水栓金具_外観類似品情報

No. R-044

TKJ23 型 スパウト・開閉バルブの仕様違い

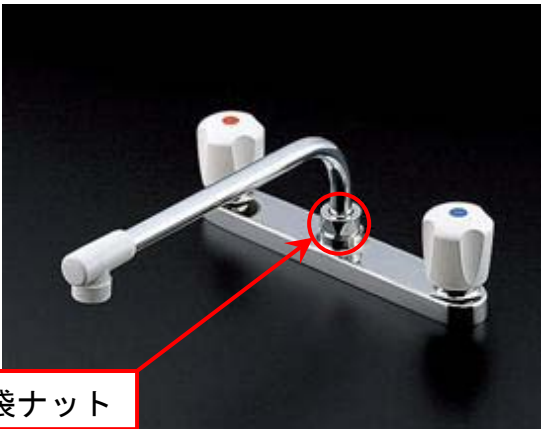
■スパウト取付部の形状が違います。

■ハンドルの形状が違います。

ワンタッチスパウト

袋ナット

ハンドルの形状

バルブの形状

前期品と後期品ではスパウト、ハンドル、バルブの互換性はありません。
